Meetresultaten Graadt van Roggenweg 500, Utrecht

datum 2 februari 2021
 vestiging Arnhem
 uw kenmerk -
 ons kenmerk B.2020.1013.01.N003
 2e lezer/secr. LHA/KME

project Graadt van Roggenweg 500, Utrecht
 betreft Luchtgeluidsisolatie
 versie 001
 auteur G.J. (Gido) Brinkhof
 contactpersoon ir. L.C.M. (Leo) van Haren
 e-mail/telefoon lha@dgmr.nl/088 346 76 14

Luchtgeluidsniveaunderschil interne scheidingen op de tiende en elfde verdieping

figuur 1: plaats van geluidstek

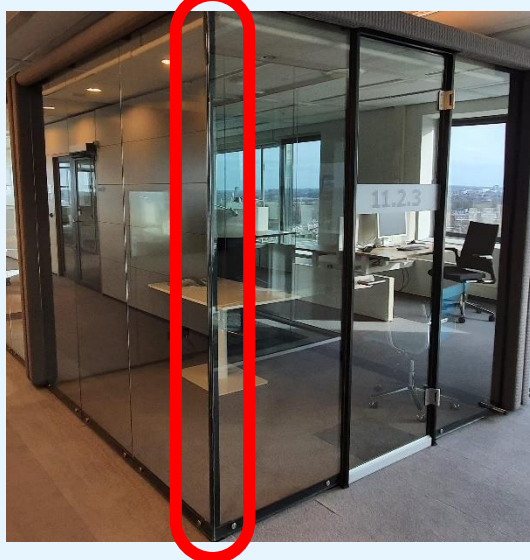
Bij kantoor 11.2.3 (metingen 5 en 6, figuren 1 en 2) is bij de aansluiting van de glazen wanden in de hoek geen afdekking/kit aanwezig. Hierdoor is over de volledige hoogte van de scheiding een ruime opening aanwezig van meer dan 10 mm. Deze opening vormt een geluidstek in de scheidingswand.

Om de isolatie van kantoren 11.2.2 en 11.2.3 te verbeteren, moeten de volgende maatregelen worden getroffen:

- Afdichtstrip/kit toepassen op kier tussen glazen wanden.
- Afstellen van de deuren zodat een betere kierdichting bereikt wordt.
- Aanpassen sluitplaat waardoor de deur beter in de kierafslchting wordt gehouden.

De uiteindelijke geluidsisolatie na aanbrenging van bovenstaande maatregelen moet met een meting worden bepaald.
